**TP 004/21 - discrepâncias entre planilha e projeto arquitetônico**

## LAUDO DE VISTORIA

Referente à TP 004/2021 – Processo 1906/2020

**Projeto de arquitetura preconizando as lajes a serem construídas**

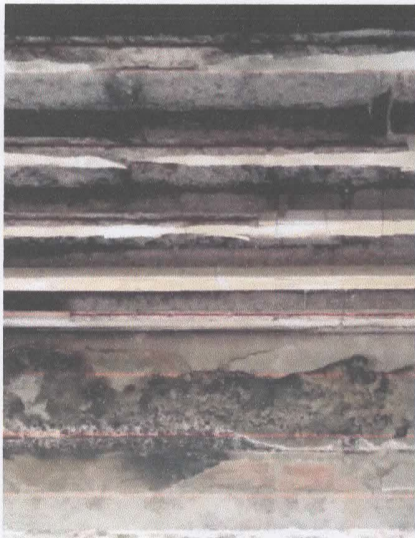
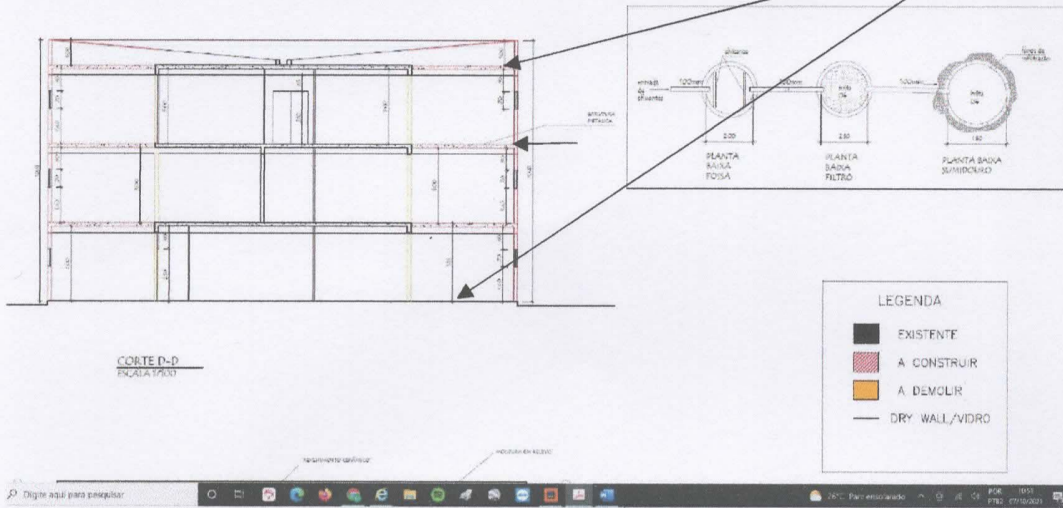
- O projeto de arquitetura apresenta no corte DD(anexo 01) algumas lajes a serem construídas sobre estrutura metálica, quando a planilha não apresenta nenhum item de estrutura seja em concreto armado seja metálica como preconiza o corte mencionado.

Essa construção deveria, de todo modo, ser precedida de estudo de estabilidade na estrutura existente, a qual já apresenta vários pontos com a estrutura de concreto armado deteriorada (vigas, pilares e lajes, com armadura exposta – fotos 01, 02 e 03 anexas) necessitando recuperação estrutural, recuperação esta também não prevista em planilha.
